Mission régionale d'autorité environnementale

**Avis sur le projet de construction et d'exploitation  
d'un parc éolien  
sur les communes de Hannogne-Saint-Rémy,  
Saint-Quentin-le-Petit et Sévigny-Waleppe  
porté par la société Énergie des tilleuls, parc éolien des portes du  
Porcien**

n°MRAe 2021APGE85

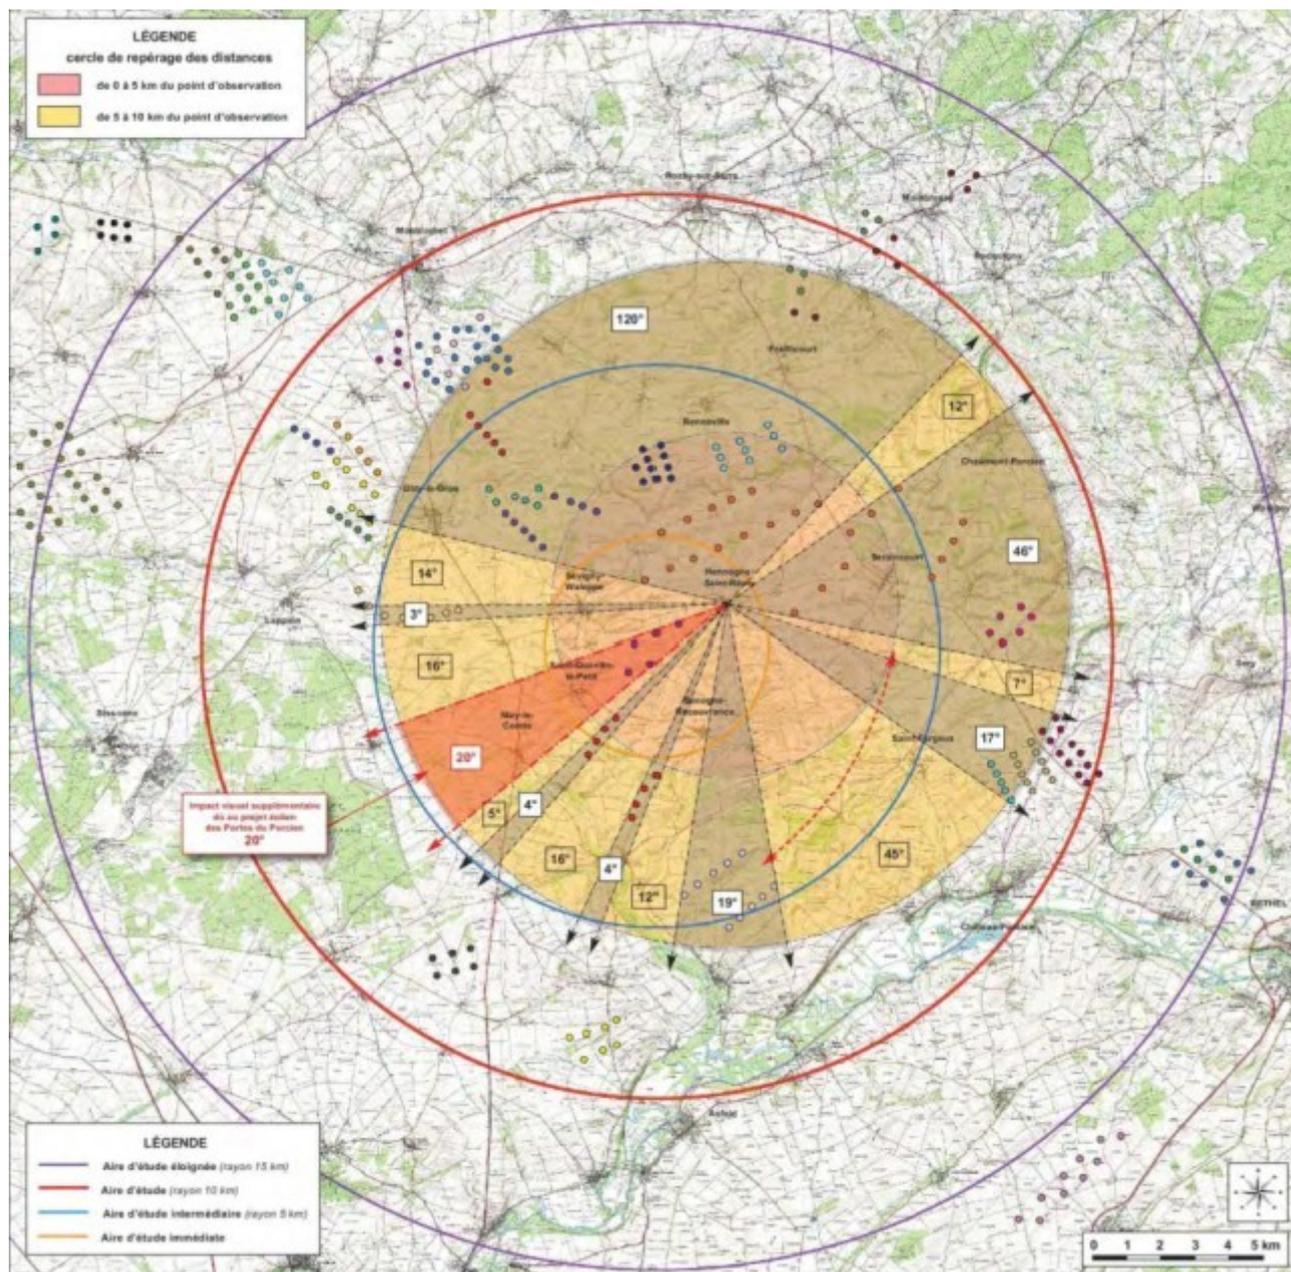
Le projet s'inscrit en extension de pôles éoliens existants, il contribue à fermer un angle de respiration visuelle notamment autour des villages d'Hannogne-Saint-Rémy et de Sévigny-Waleppe. Par exemple, pour la commune d'Hannogne-Saint-Rémy (cf carte ci-dessous), il réduit de moitié l'un des deux espaces de respiration<sup>14</sup> conséquents de la commune dont la saturation

visuelle<sup>15</sup> déjà importante sera accentuée (sur 360°, il ne restera après déduction des 20° du projet que 127° répartis sur 8 espaces qui ne sont pas saturés).

L'impact le plus important du projet se produira sur le village de Saint-Quentin-le-Petit et son église. Les éoliennes présentent une covisibilité avec l'église dans le village et depuis le réseau viaire (cf photomontage ci-dessous). Celle-ci ne fait pas l'objet de mesures de protection au titre des monuments historiques.

*Photomontage à l'entrée ouest d'Hannogne-Saint-Rémy*

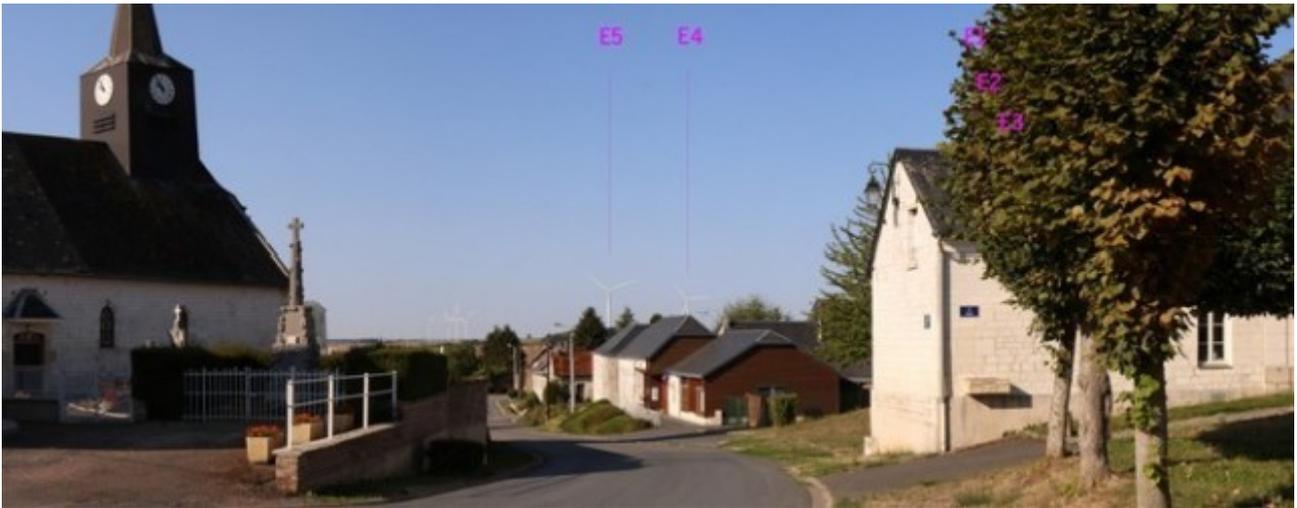
En conséquence, l'Ae considère que de manière globale l'ensemble des impacts du projet sur le bâti, les monuments historiques, les sites classés ou inscrits et le patrimoine local sont modérés.
